Aktueller Wettbewerb

Aufwertung eines alten Quartiers

Ideenwettbewerb Arbeitsamt München und Berufsinformationszentrum

1
1. Preisgruppe, Betz, München. Modell.

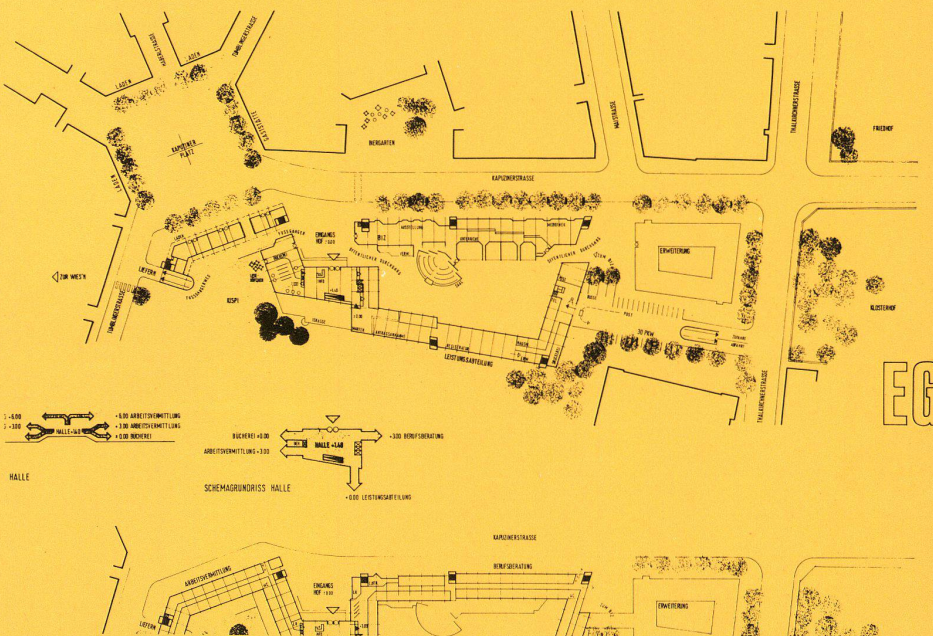
Der Entwurf besteht in seiner städtebaulichen Konzeption durch eine leicht ablesbare, gut proportionierte Abfolge von Plätzen im Wechsel von zur Straße geöffneten und gegen die Straße geschlossenen Architekturräumen. Die Höhenentwicklung am Kapuzinerplatz entspricht den Ansprüchen, die die bestehenden 3 Platzseiten an die 4. stellen müssen.

Der funktional und städtebaulich gut gestaltete Vorplatz liegt mit seinem Haupteingang richtig zum Kapuzinerplatz und bewahrt sich trotzdem eine unverwechselbare und nicht beiläufige Gestalt. Die Gebäudedisposition um den großen Hof stellt in ihrer Abfolge von niedrigem Gebäuderiegel an der Kapuzinerstraße und der wesentlich höheren, aber weit in der Grundstückstiefe liegenden Randbebauung eine vorzügliche städtebauliche Lösung dar.

Die Geräumigkeit dieses Innenhofes erlaubt ohne Gefahr gestalterischer Peinlichkeit die Verwendung von Sonderbauformen zur optischen Unterstützung bestimmter Gebäudeinhalte. Der evtl. Fortfall der vorgeschlagenen und im Programm nicht geforderten Läden am Kapuzinerplatz würde die städtebauliche Qualität nicht beeinflussen. Der 1. Bauabschnitt stellt eine in sich geschlossene, ausgewogene Anlage dar.

Die Fassaden sind ohne aufwendige Gestaltungsmittel entwickelt, wobei die Treppenhäustürme als Gliederungselemente gut proportioniert eingesetzt werden.

3
1. Preisgruppe, Schultz-Brauns + Troberg, München;
Modell.

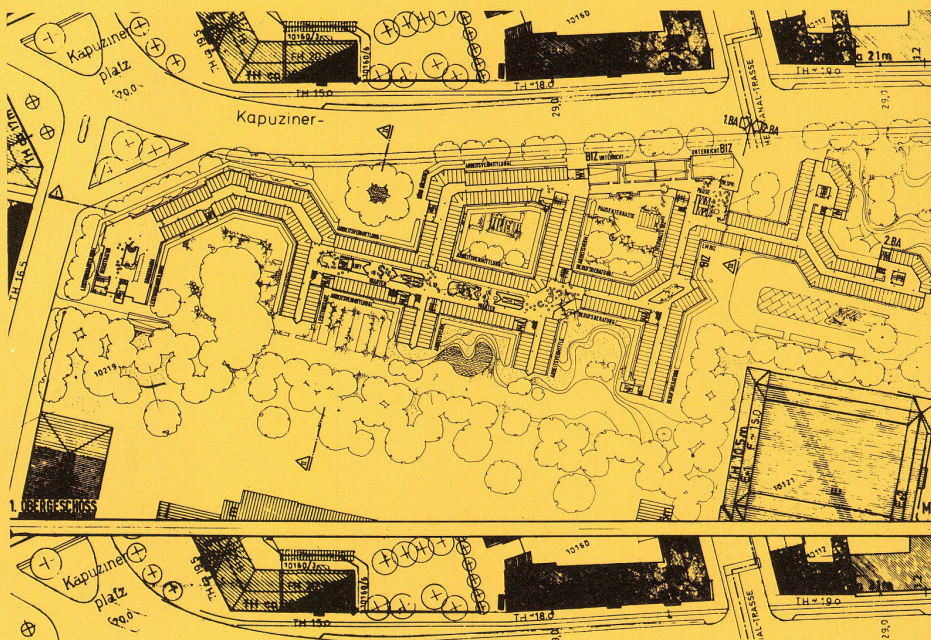
Die Innenhöfe im 1. wie im 2. Bauabschnitt sind ausreichend dimensioniert. An bestimmten Eckanschlüssen bestehen bei dem vorliegenden Entwurf Abstandsflächenprobleme. Die Wegführung konzentriert sich auf das städtebaulich reizvolle Angebot einer parallel zur Kapuzinerstraße geführten engen »städtischen« Gasse. Die Wegführung entlang der Schlachthofgrenze ist gestalterisch nachgeordnet und erst im östlichen Teil unter Benutzung der im 2. Bauabschnitt entstehenden Innenhöfe räumlich geringfügig differenziert. Die Garagenzu- und -abfahrt und die Busparkplätze sind funktionstüchtig. Die Busvorfahrt ist nicht frei von Mängeln. Die erforderliche Anzahl oberirdischer Pkw-Stellplätze ist nicht erreicht. Der Vorschlag des Verfassers, der hohen inneren Büroaugruppe eine Zone niedrigerer, in sich differenzierter Baukörper vorzulagern, wird als ein interessanter Beitrag zur Lösung des städtebaulichen Problems erachtet. Die konkave Formung des südlichen Platzabschlusses Kapuzinerplatz ist eine durchaus denkbare Lösung. Es wird allerdings bedauert, daß die Höhenentwicklung an dieser Stelle zu zurückhaltend ist. Besonders begrüßt wird in städtebaulicher Hinsicht die Zusammenfassung der Hauptzugangszonen, bei einem gut proportionierten Vorplatz. Die Zusammenfassung der Einrichtungen wie BIZ, Bibliothek und Hauptzugang an dieser Stelle steigert den städtebaulichen Reiz. Der interessante und in der städtebaulichen Struktur voll befriedigende Vorschlag, das BIZ dem Büro-Bereich als eigenen, ihm aber zugeordneten Baukörper vorzulagern, verdient volle Anerkennung. Der städtebauliche Reiz dieses Vorschlages beruht allerdings auf Querschnittsdimensionen und Höhenentwicklungen, die bei der vom Verfasser vorgeschlagenen Nutzung im Bürobereich unzulässig sind. Möglicherweise ist eine Lösung angesichts der Tatsache, daß die erforderlichen Geschossflächen im Gesamtprojekt um ca. 10% überzogen sind, zu finden. Insoweit mag das sinnvoll konzentrierte Freiflächenangebot im Bereich Kapuzinerstraße/Thalkirchner Straße und die sonstige Kompaktheit des Vorschlages verständlich und vertretbar sein.

Durch das Freistellen der Hauptstützen entsteht eine maßstäblich und rhythmisch gegliederte Fassade. Die Sonderbereiche sind abwechslungsreich gestaltet.

6
 1. Preisgruppe, GKK + Partner, Berlin;
 Grundriß 1. Obergeschoß.

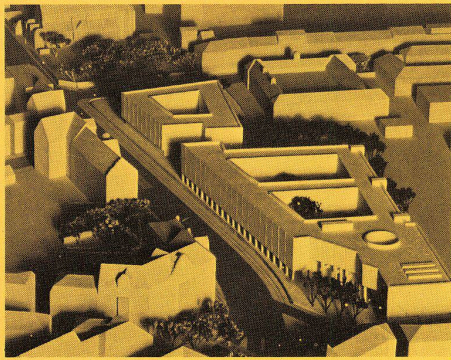
Der Vorschlag für die Platzgestaltung am Kapuzinerplatz vermag zu überzeugen. Die Anlage eines nach Süden gerichteten, gut proportionierten Vorplatzes im Anschluß an den Kapuzinerplatz stellt einen guten städtebaulichen Beitrag dar. Die Längsentwicklung der Gebäudemassen entlang der Kapuzinerstraße ist damit auf ein angenehmes Maß reduziert. Der relativ starke Überbauungsgrad bietet zwar gute Arbeitsbedingungen im Bürobereich durch geräumige Innenhöfe, schränkt jedoch die großzügige Freilächengestaltung ein. Der vom Verfasser angebotene Ausgleich durch eine bemerkenswerte Durchlässigkeit der Gesamtanlage wird begrüßt. Die großzügige städtebauliche Gesamtgliederung des 1. BA wird im 2. BA nicht durchgehalten. Die hier angebotene zu starke städtebauliche Differenzierung erscheint nicht zwingend. Die Lage der Zuordnung der Bücherei im Gesamtkonzept verdient Beachtung. Die Differenzierung der Fassade resultiert aus dem Wechsel der Außenwandverkleidung teils vor, teils hinter den Außenstützen. Dieser Fassadenversatz ist jedoch aus den Raumfunktionen nicht immer zwingend abzuleiten.

4. Preis, Architektenpartnerschaft Brunnert, Mory, Osterwalder, Vielmo, Stuttgart; Modell.

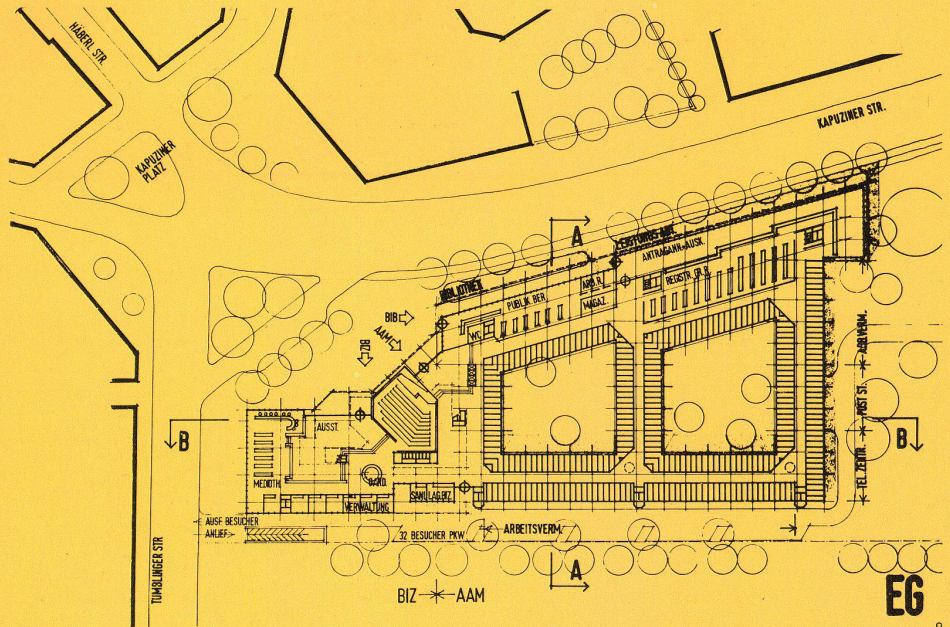
Die Fußwegeführung ist auf einen wenig ansprechenden, durch PKW-Stellplätze eingeengten Randstreifen an der Schlachthofgrenze beschränkt. Die zwischen 2. Bauabschnitt und Schweineschlachthalle vorgesehene großzügige Freifläche wird anerkannt. Die Tiefgaragenzufahrt ist in Verbindung mit dem Busparkplatz nicht verkehrstüchtig. Die entgegengesetzte Anlage von Buszufahrt zum BIZ und Busparking wird beanstandet.

Die Lage des Haupteinganges mit Konzentration der publikumsintensiven Nutzung in diesem Bereich wird hervorgehoben. Die Einzelgestaltung der Platzwände am Kapuzinerplatz nimmt alle erkennbaren städtebaulichen Beziehungen auf. Die Parallelführung der Straßenrandbebauung der Kapuzinerstraße ist im Grundsatz richtig. Jedoch wird eine starke rhythmische Gliederung dieses Randbereiches vermisst. Ein zu erhaltender Baum in der Grundstückszufahrt an der Thalkirchner Straße ist entfernt.

Die Fassadengestaltung unter Verwendung von Ziegelmauerwerk entspricht der großflächigen Baukörpergliederung des Gesamtkomplexes. Sie steht damit im Gegensatz zu den maßstäblich gegliederten Wohnhausfassaden an der Nordseite der Kapuzinerstraße.

Die Lage der Sonderbereiche am Haupteingang Kapuzinerplatz ist deutlich ablesbar, jedoch sind die Proportionen unausgewogen.
